Oggetto: Parere in merito alla valutazione di impatto ambientale del progetto di "Riassetto della rete elettrica nazionale a 132kv Colunga Ferrara" e opere connesse (art. 25, comma 2, D.lgs 152/06). Trasmissione delibera

Oggetto: PARERE IN MERITO ALLA VALUTAZIONE DI IMPATTO AMBIENTALE DEL PROGETTO DI "RIASSETTO DELLA RETE ELETTRICA NAZIONALE A 132KV COLUNGA FERRARA" E OPERE CONNESSE (ART. 25, COMMA 2, D.LGS 152/06)

Cod.documento GPG/2015/275

Figura n. 1 - Recettori ubicati in Via Montanara ai civici n. 35, 36 e 37 - Comune di Castenaso.

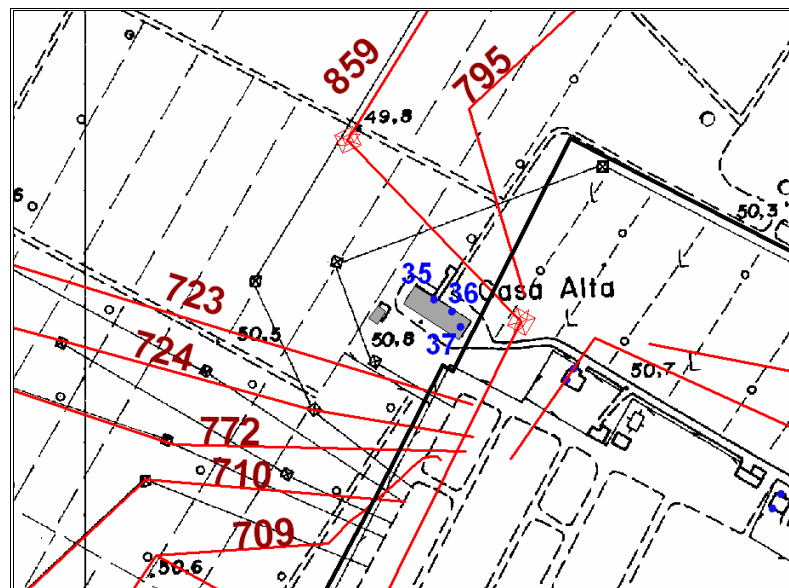
15. fornire le simulazioni modellistiche dello stato attuale dell'induzione magnetica "ante-operam" in prossimità del recettore individuato in via Montanara ai civici 35, 36 e 37 ed ubicato in prossimità della stazione elettrica "Colunga", allo scopo di confrontare lo scenario attuale con quello futuro ("post-operam"); in tali simulazioni modellistiche del campo magnetico valutate sui

recettori individuato/individuati in prossimità della stazione elettrica "Colunga" (Figura n. 1), oltre alla campata compresa tra i sostegni n. 1 e n. 2 (indicati nella tavola DU23859B1BDX15212) dell'elettrodotto aereo a 132 kV n. 859 "Colunga - Altedo", siano considerate le linee aeree esistenti, quali (si vedi ad esempio la tavola: DU23859B1BDX15212):

- linea aerea 132 kV n. 795 "Colunga - Mezzolara",
- linea aerea 132 kV n. 723,
- linea aerea 132 kV n. 724,
- linea aerea 132 kV n. 772
- linea aerea 132 kV n. 710
- linea aerea 132 kV n. 709

Estratto Tavola DU23859B1BDX15213 - Esempio di compresenza di più elettrodotti

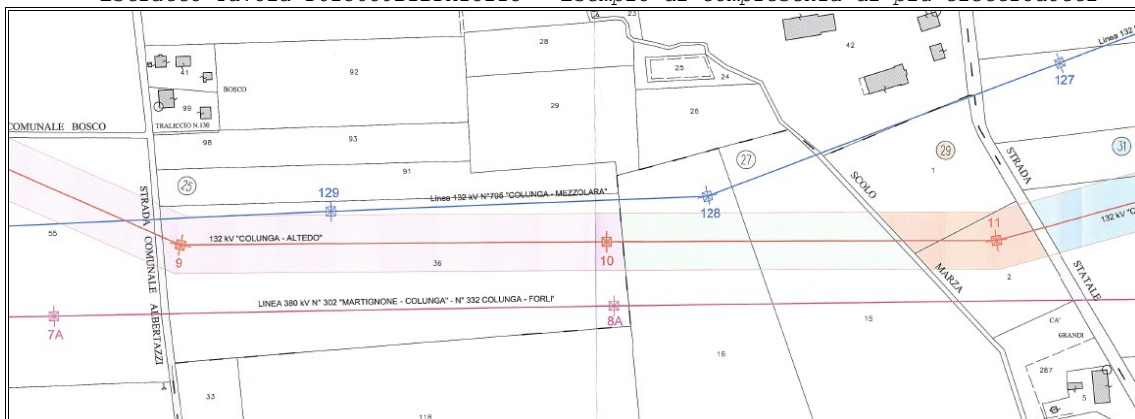
23. si chiede che nelle situazioni in cui si presentino casi di parallelismi e/o di incroci (come evidenziato nella tabella seguente) sia determinata la DPA/APA complessiva valutata considerando la compresenza e l'interferenza di più elettrodotti (sovrapposizione degli effetti)
